改善箇所説明図

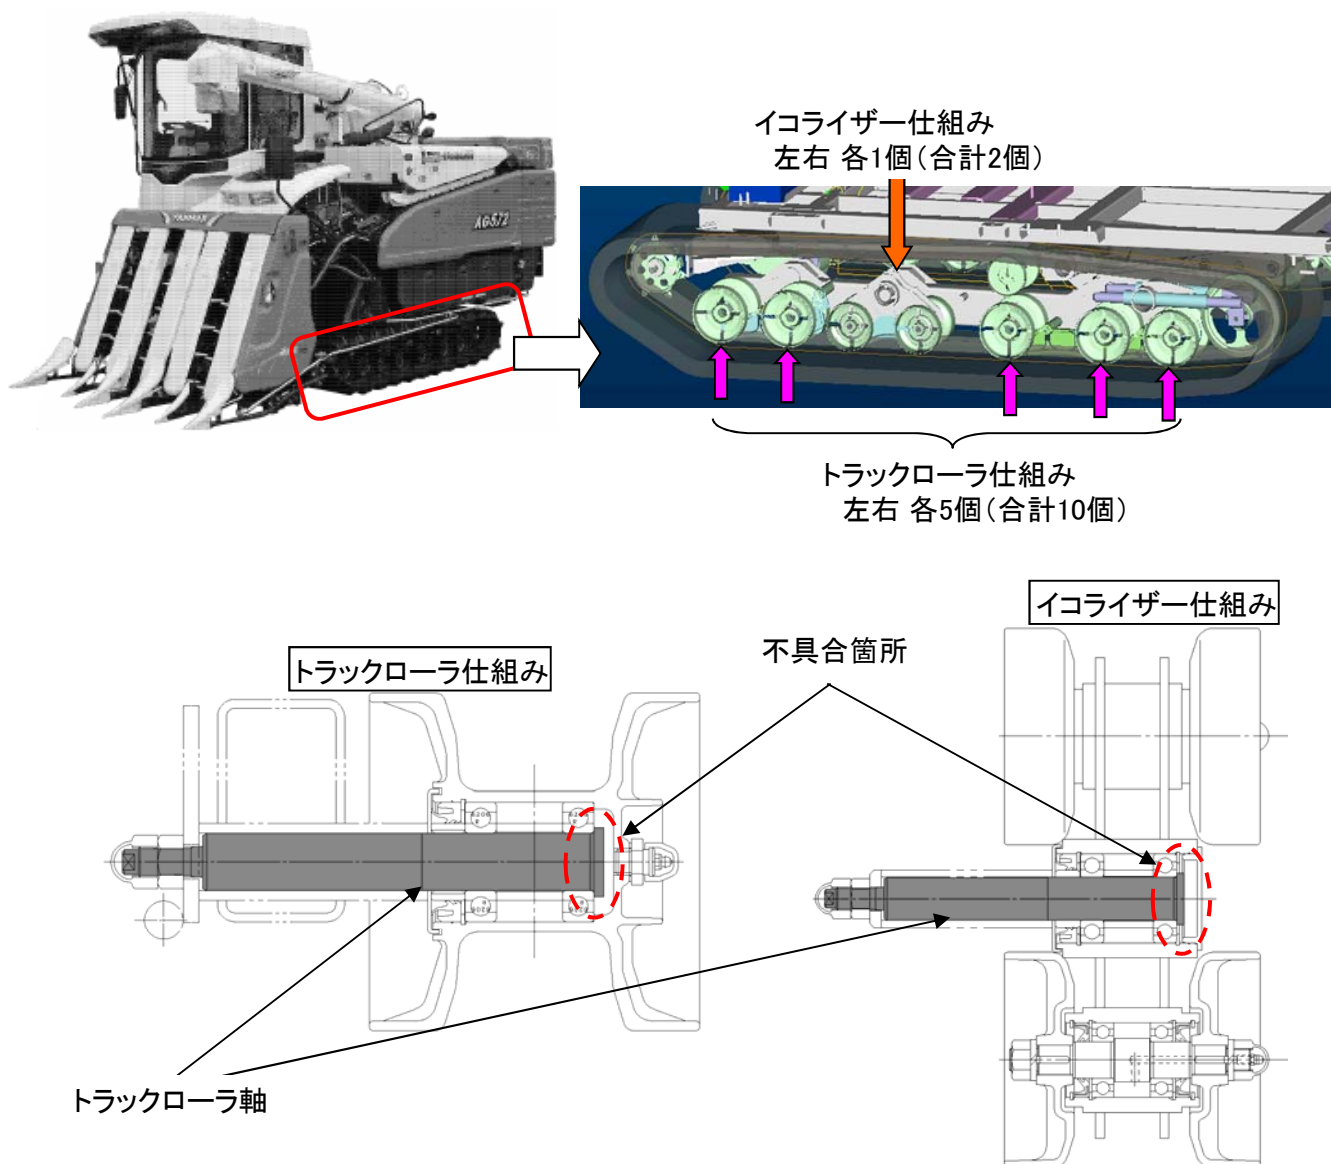
不具合発生箇所

走行装置において、車台を支えるトラックローラ仕組み 及び イコライザー仕組み内に使用しているトラックローラ軸の熱処理が不適切なため、当該部品の軸端部が破損する場合がある。そのため、そのままの状態で使用を続けると、当該トラックローラ仕組み、及びイコライザー仕組みの締付力が低下し脱落するおそれがある。最悪の場合、走行不能状態となるおそれがある。

全車両、良品のトラックローラ軸を組込んだトラックローラ仕組み 及び イコライザー仕組みと交換する。

トラックローラ締付ナット 及び イコライザー仕組み取付ナットに白色のペイントを塗布する。
